THE BUILDINGS AND MOBILE HOMES ACT
(C.C.S.M. c. B93)

Manitoba Energy Code for Buildings

Regulation 213/2013
Registered December 20, 2013

Adoption of National Energy Code of Canada for Buildings 2011

2(9) The diagrams in Figure A-3.2.3.3. of Appendix A are replaced with the following diagrams.

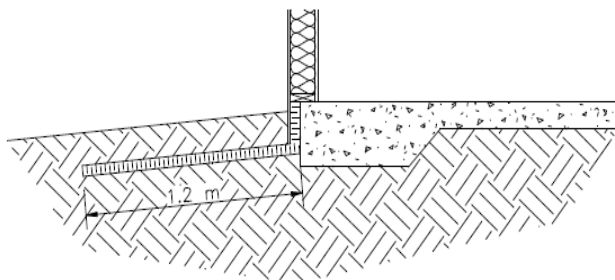
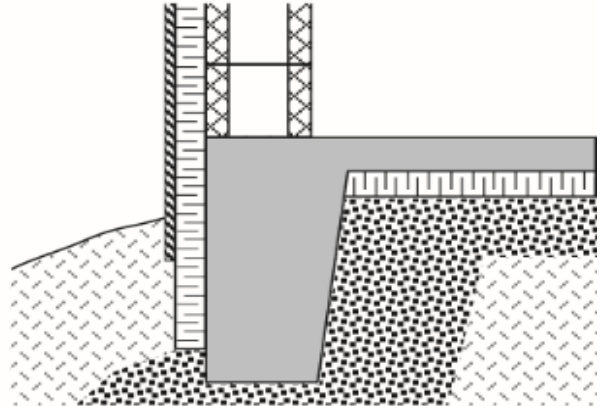
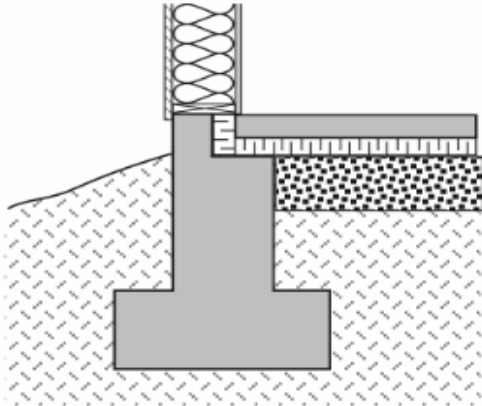
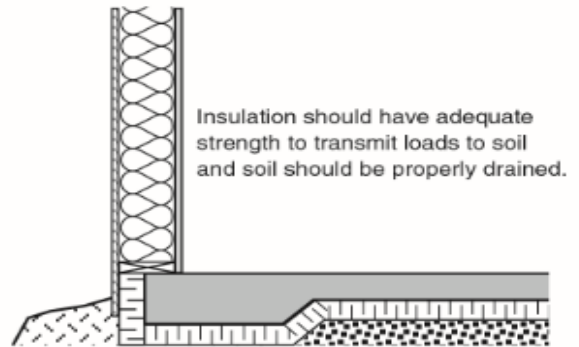
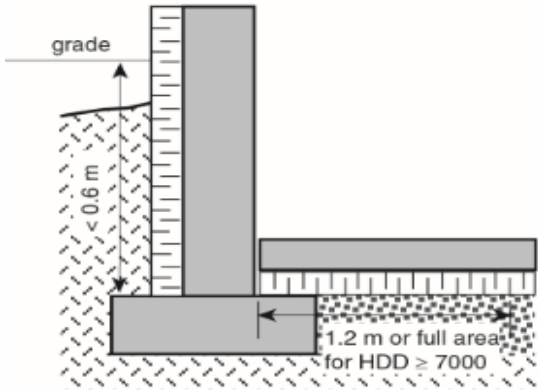
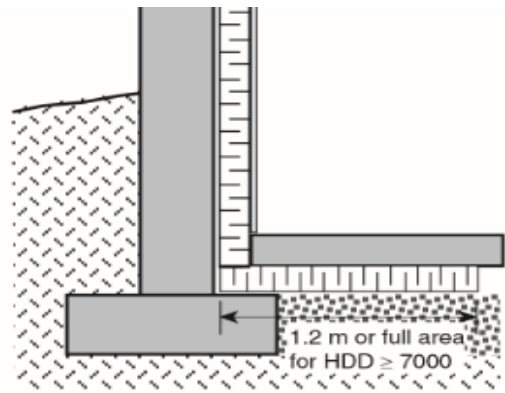
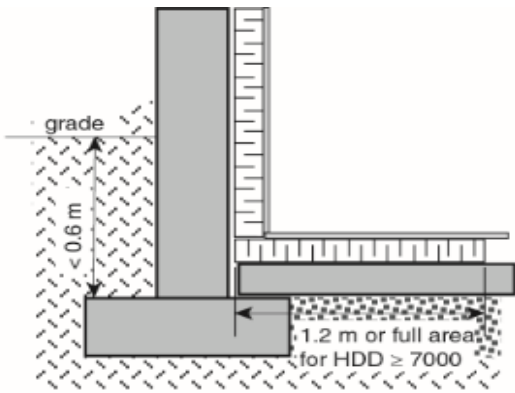
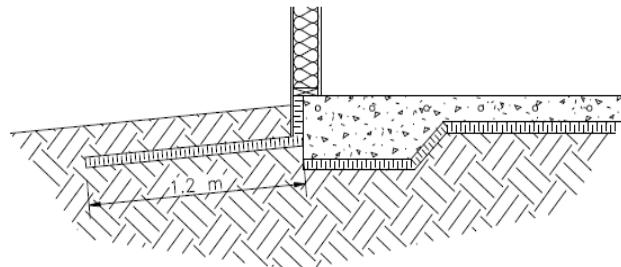
4) Where the top of the footing is less than 0.6 m below the exterior ground level, the same level of insulation stated in Sentence (1) shall be placed

a) on the top or bottom surface of the floor for a distance not less than 1.2m from the perimeter, or

b) below grade extending out from the face of the exterior wall for a distance of not less than 1.2.m (See Figure A-3.2.3.3. in Appendix A.)

2(9) Les schémas de la figure A-3.2.3.3. figurant à l'annexe A sont remplacés par ce qui suit :

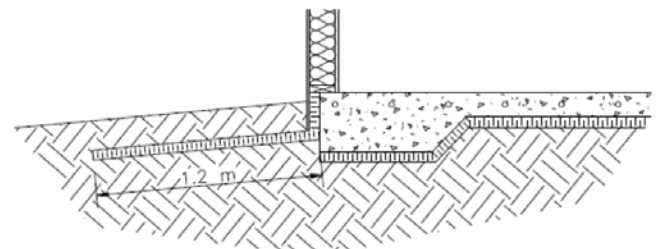
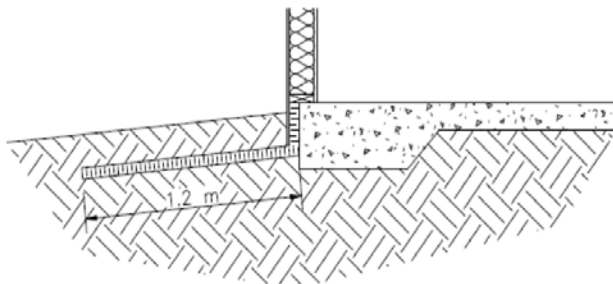
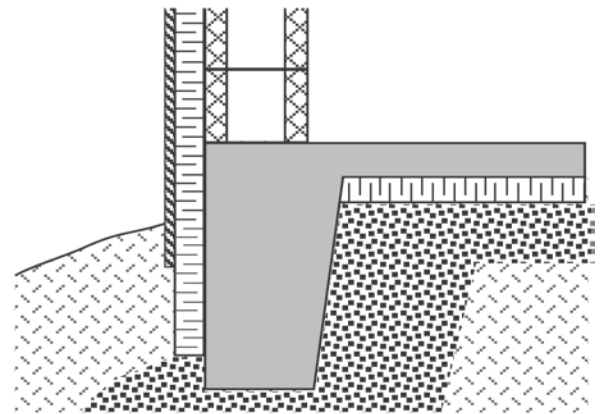
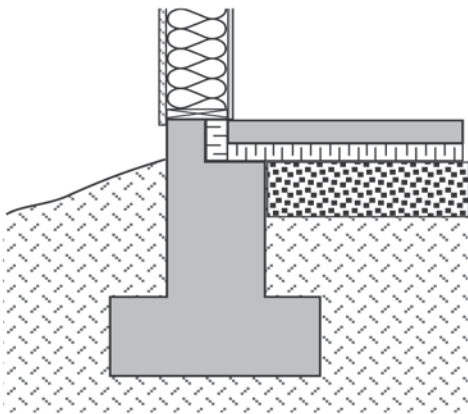
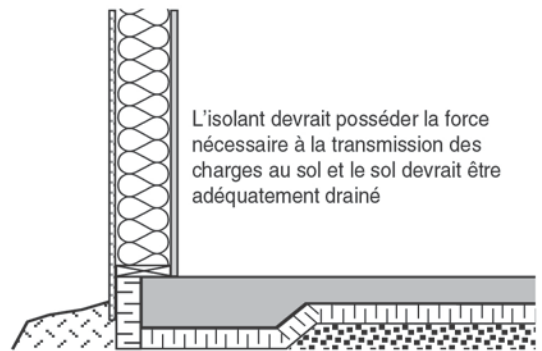
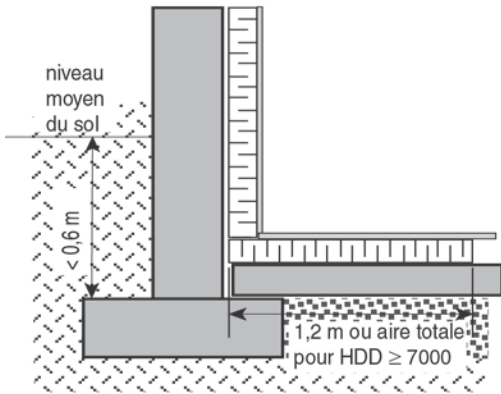
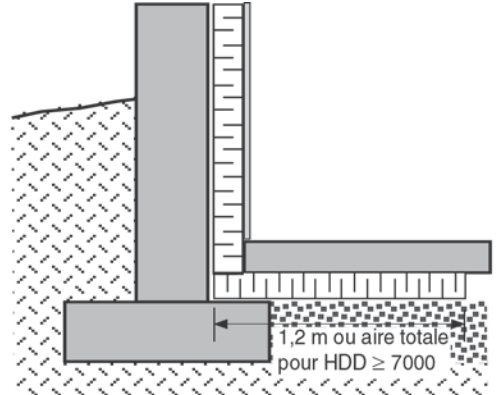
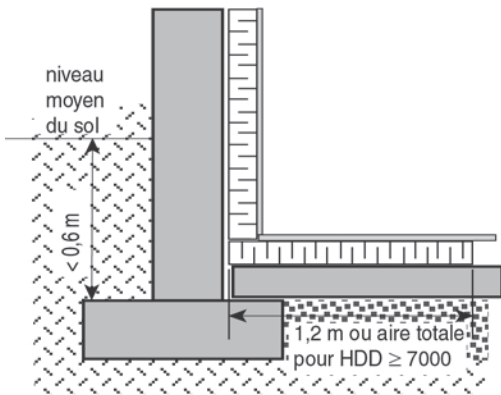
4) Lorsque le dessus de la semelle est à moins de 0,6 m au-dessous du niveau du sol extérieur, le même degré d'isolation que celui exigé au paragraphe 1) doit être assuré, selon le cas :

a) sur la surface ou la sous-face du plancher sur une largeur d'au moins 1,2 m en partour,

b) sous le niveau moyen du sol à partir du mur extérieur sur une largeur d'au moins 1,2 m (voir la figure A-3.2.3.3. de l'annexe A).
